E-sirkulære 2013-14-BS

Endring av kontaktledningsanlegg Ganddal stasjon.

Vedlagt følger oppdatert koblings skjema:

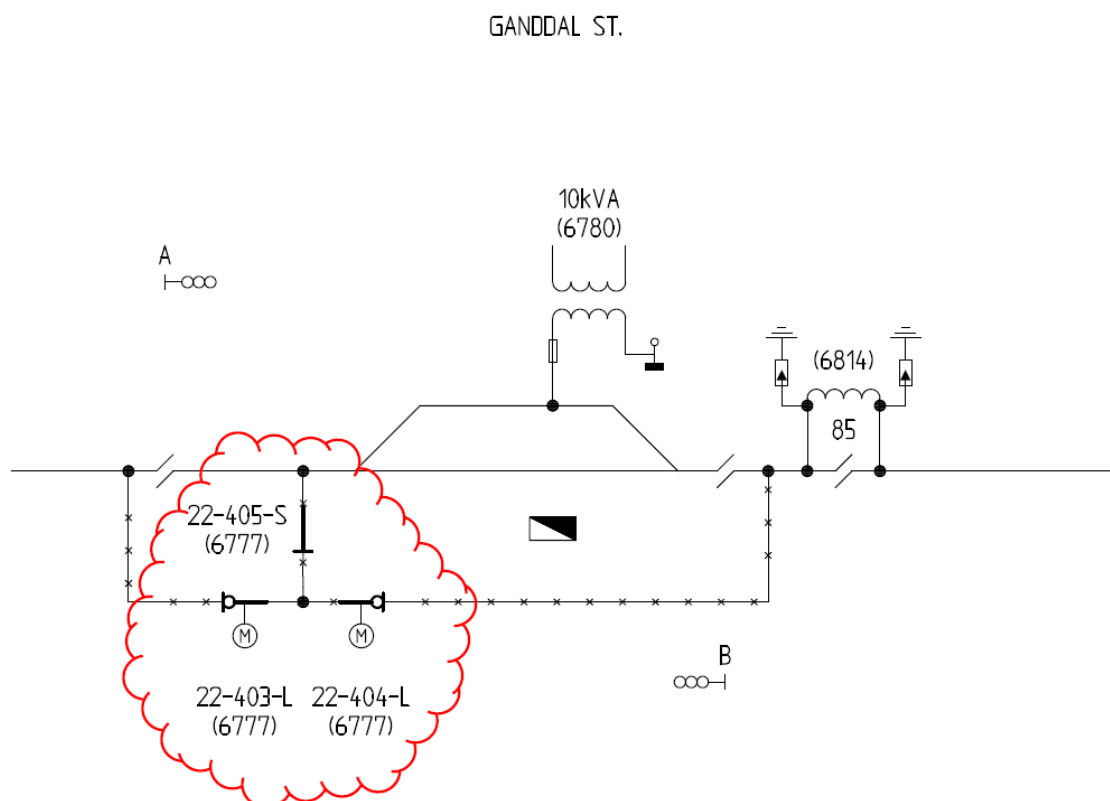
Natten mellom 21/5 og 22/5 er det planlagt å bygge om bryterarrangementet på Ganddal stasjon.

Følgende endringer vil bli utført:

1. Bryter 22-403L, 22-404-L og 22-405-S vil få ny funksjon.
2. Bryter 22-406-S fjernes.
3. Matekabler fra Ganddal omformer fjernes.
